KA-18-03

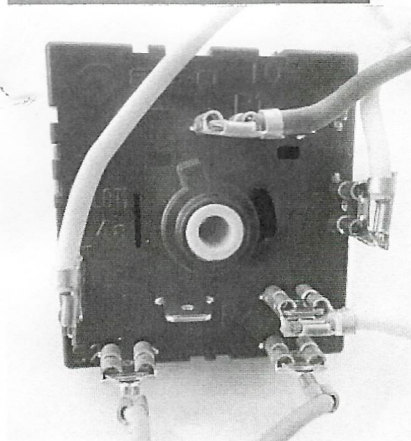
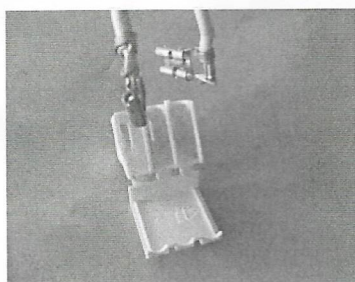
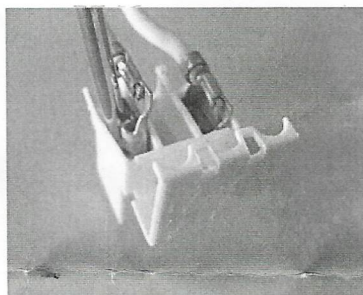
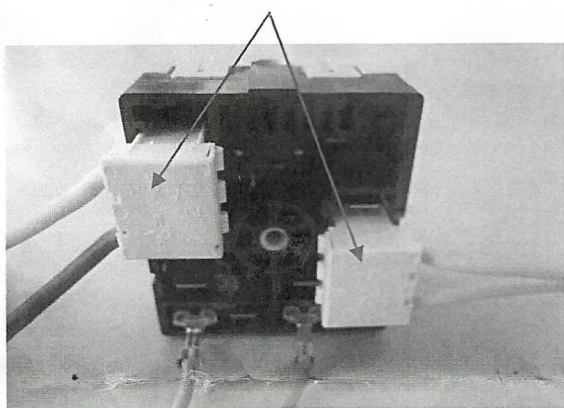
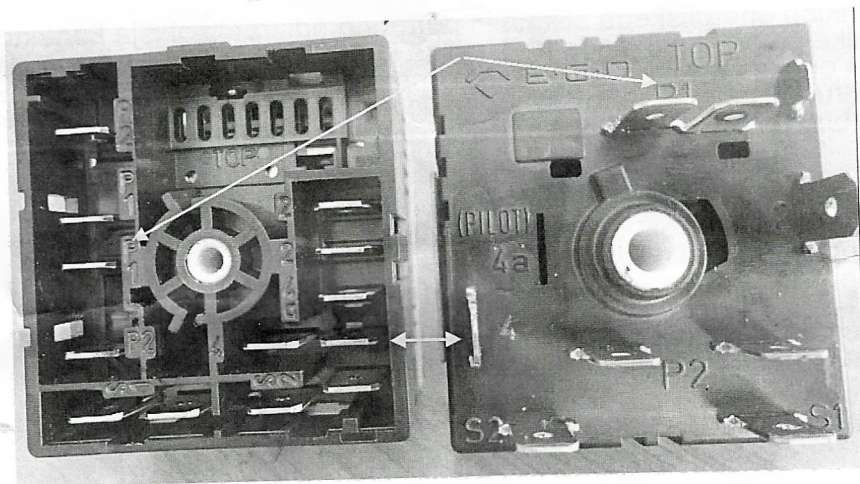
Za priklop energijskega stikala je potrebno odstraniti ohišja konektorjev, vodnike pa priklopiti glede na številke kontaktov. Staro in novo stikalo imata enake številke. Novo stikalo ima samo en kontakt za S1 in S2. V primeru, da je na starem stikalu priklopljena še signalna lučka, jo je potrebno prestaviti na kontakt na sosednjem stikalu.

For connection of the new energy switch it is necessary to remove the plug connectors from the original switch. Wires must be removed and connected according to the numbers of the contacts. Old and new switches have the same numbers. The new switch has only one contact for S1 and S2. In the case that the old switch has a signal lamp connected, it is necessary to connect the lamp wire to the identical contact on the nearest adjacent switch.
